**LANDSCHAFTSPLANERISCHE  
STELLUNGNAHME  
ZUR 2. ÄNDERUNG  
BEBAUUNGSPLAN NR. 7  
GEMEINDE SCHARBEUTZ**

**AUFTRAGGEBER:**  
GEMEINDE SCHARBEUTZ

**VERFASSER** **TGP**  
TRÜPER GONDESEN PARTNER  
LANDSCHAFTSARCHITEKTEN BDLA  
AN DER UNTERTRAVE 17 23552 LÜBECK

**AUFGESTELLT:**  
LÜBECK, IM SEPTEMBER 1995/ MAI 1996

### ERGÄNZUNGS- / ÄNDERUNGSVORSCHLÄGE

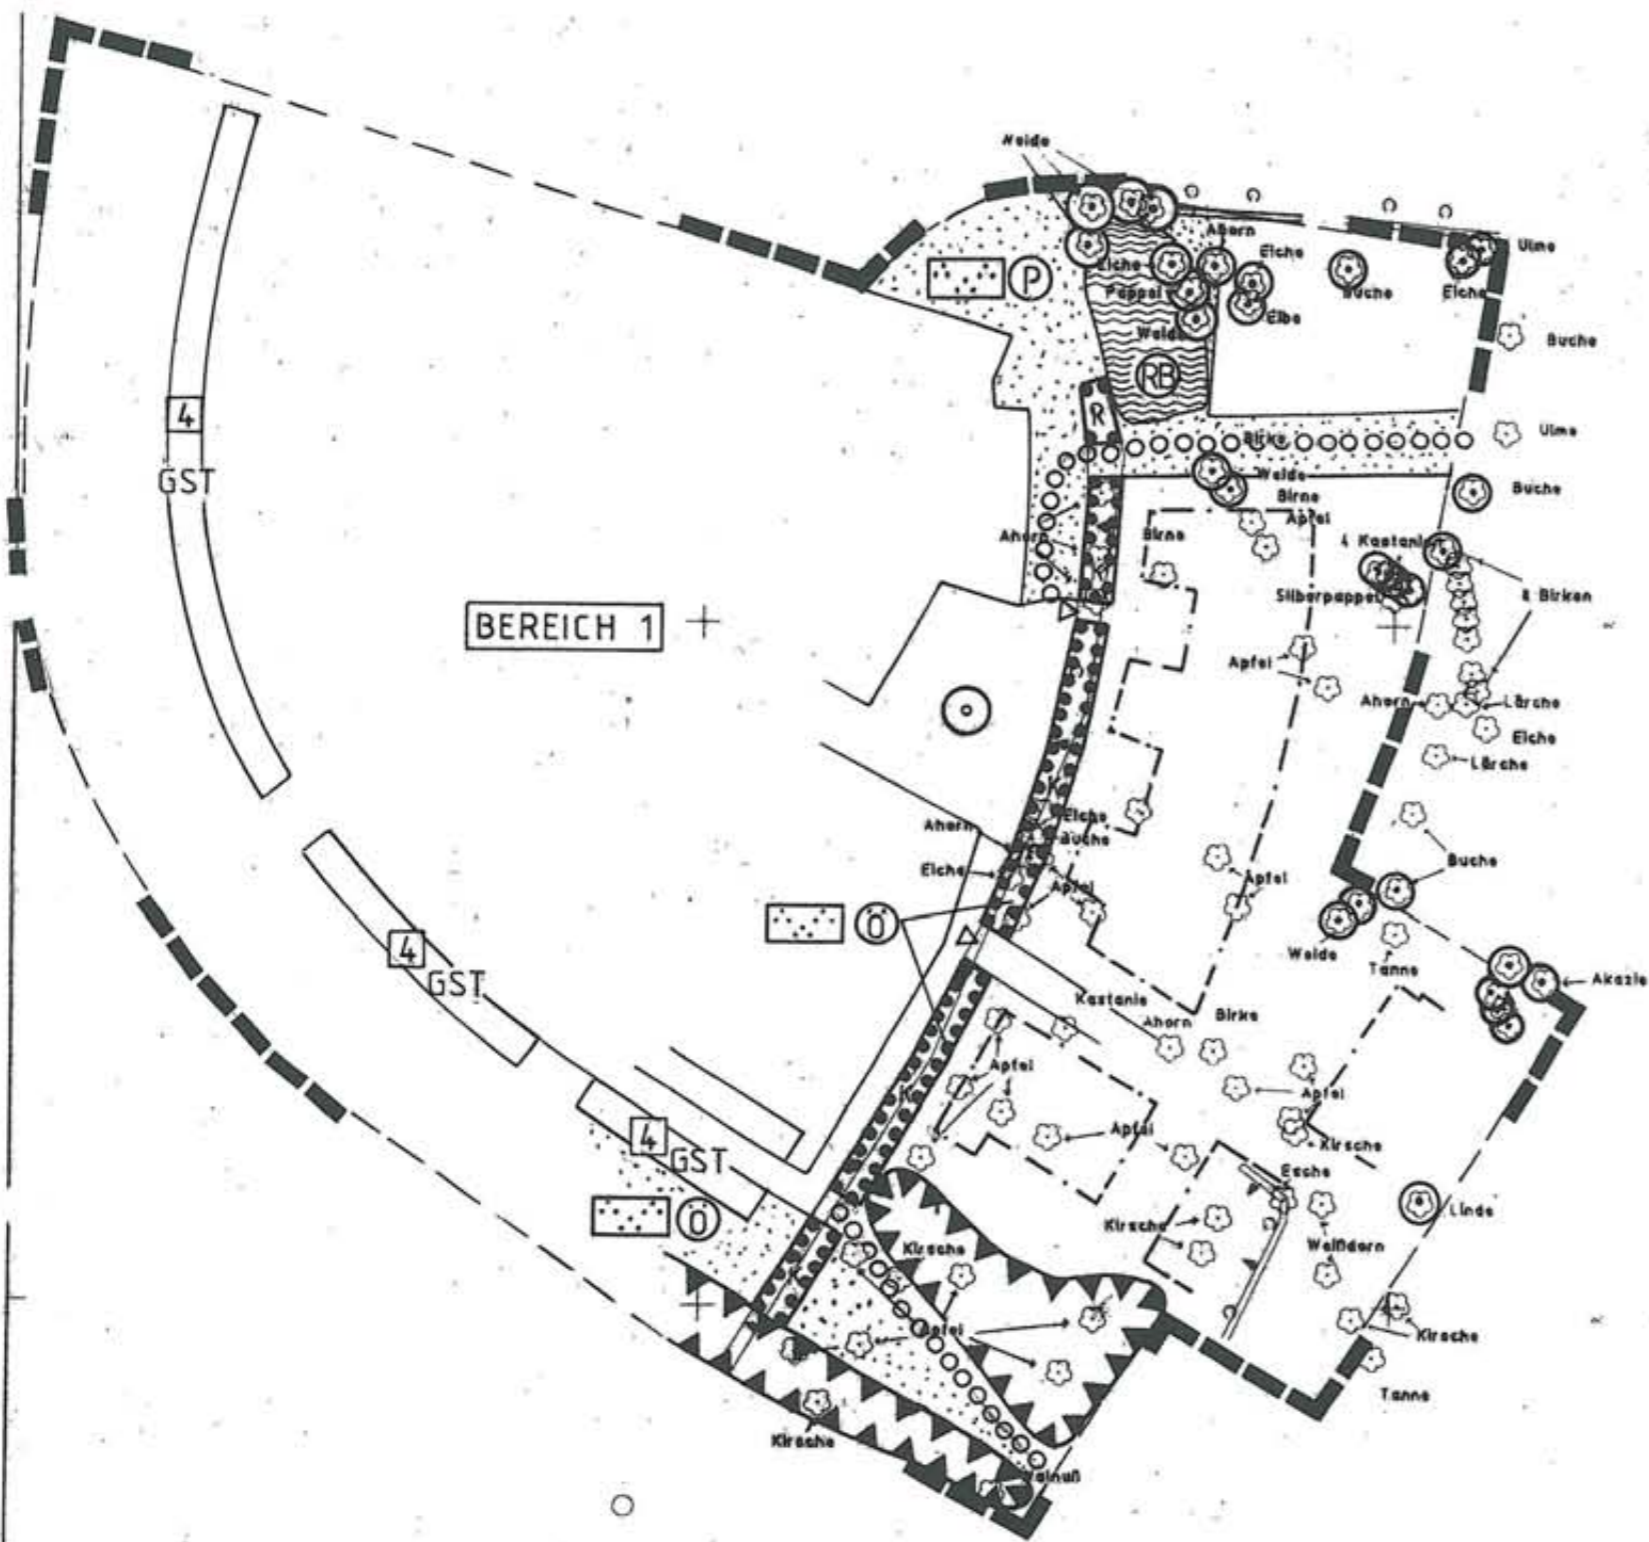
Der Knick ist bisher im B-Plan 7/2 nicht dargestellt und wird durch die Lage einzelner Baufelder, Zufahrten etc. beeinträchtigt. Als Minimierungsmaßnahme (s.u.) werden die Knickdurchbrüche reduziert und ein Schutzabstand eingehalten.

- Der Knick ist dauerhaft zu erhalten und abgängige Gehölze durch einheimische, standortgerechte Arten (z.B. Hasel - *Corylus avellana*, Weißdorn- *Crataegus monogyna*, Schlehe - *Prunus spinosa*) zu ersetzen. Abschnittsweise ist der Knick im Abstand von 10 bis 15 Jahren auf den Stock zu setzen. Vor dem Knick ist ein Saum zu entwickeln. Die Gesamtbreite des Knickschutzstreifens muß mindestens 5 Meter betragen. Auf der Seite der angrenzenden Grundstücksseite soll ein Mindestabstand von 5 Metern der Baulinien- bzw. -grenzen vom Knickfuß eingehalten werden.

- Reduzierung der Knickdurchbrüche für die Erschließung auf ein Mindestmaß:
  - Wegebreite des nördlichen Fußwegs im öffentlichen Grünzug 2 Meter.
  - Gemeinsame Garagenzufahrt der Flurstücke 16/5 und 16/7.

- Erschließung der Flurstücke 16/8, 16/10, 16/13, 16/14 über den geplanten Stichweg, Fahrbahnbreite 3 bis 3,50 Meter.
  - Überprüfung der Notwendigkeit des am östlichsten Bereich gelegenen Garagen/ Stellplatzbereichs (Nachweis der Stellplatz-/Garagenanzahl in Bezug auf das Wohngebiet). Wenn darauf nicht verzichtet werden kann, sollte am Knickdurchbruch die Fahrbahn auf eine Spur reduziert werden (Warteregulung für ankommende Autos). Bei Wegfall der östlich gelegenen Stellplätze und Garagen könnte der Lärmschutz im südöstlichen Bereich des Plangebietes durch einen zurückgesetzten, bepflanzten Wall erheblich verbessert werden.

Nach derzeitigem Planungsstand des B-Plans 7/2 liegt das Regenrückhaltebecken vermutlich zu weit im Feuchtbereich, so daß wertvolle Feuchtvegetation zerstört werden würde. Der Fußweg verläuft nach derzeitiger Darstellung im Bereich des Gebüsches an der Tennisanlage. Diese Darstellungen werden durch die vorgeschlagenen Minimierungsmaßnahmen (s.u.) korrigiert.

- Erhalt des gesamten nach § 15a geschützten Feuchtbereichs ohne gärtnerische Umgestaltung als Fläche für Maßnahmen zum Schutz, zur Pflege und zur Entwicklung von Natur und Landschaft. Gelegentliche Mahd der krautigen Bestände in mehrjährigem Abstand zur Verhinderung vollständigen Gehölzbewuchses.

- Die Fläche für Maßnahmen zum Schutz, zur Pflege und zur Entwicklung von Natur und Landschaft sollte auf den Graben entlang des Speckenweges (d.h. bis einschließlich Teilbereich 3) ausgeweitet werden. Die Verbindung des Feuchtgebietes mit dem Graben wird durch die Anlage eines Rohres unter der Zufahrt zur Tennisanlage hergestellt und somit eine (Wieder-)vernässung des Grabens und ein weiterer Retentionsraum geschaffen.

- Wegfall des geplanten Regenrückhaltebeckens, Einleitung des Regenwassers von der Tennisanlage in das Feuchtgebiet zur Verbesserung des Wasserhaushaltes für die Vegetation. Gering verschmutztes Wasser von Fußwegen, Grünflächen, befestigten Flächen etc. kann nach den "Technischen Bestimmungen zum Bau und Betrieb von Anlagen zur Regenwasserbehandlung" des Umweltministeriums v. 25.11.92 ohne Vorbehandlung eingeleitet werden.

- Führung des geplanten Fußweges außerhalb des Feuchtgebietes, im südlichen Streifen zwischen dem Immissionsschutzwall und dem westlich des Tennisplatz liegenden Gebüsches.

Der Abschnitt des Grabens mit den Baumweiden wird mit der Signatur "Fläche für Maßnahmen zum Schutz, zur Pflege und zur Entwicklung von Natur und Landschaft" gekennzeichnet (s. Minimierungsmaßnahmen Teilbereich 2).
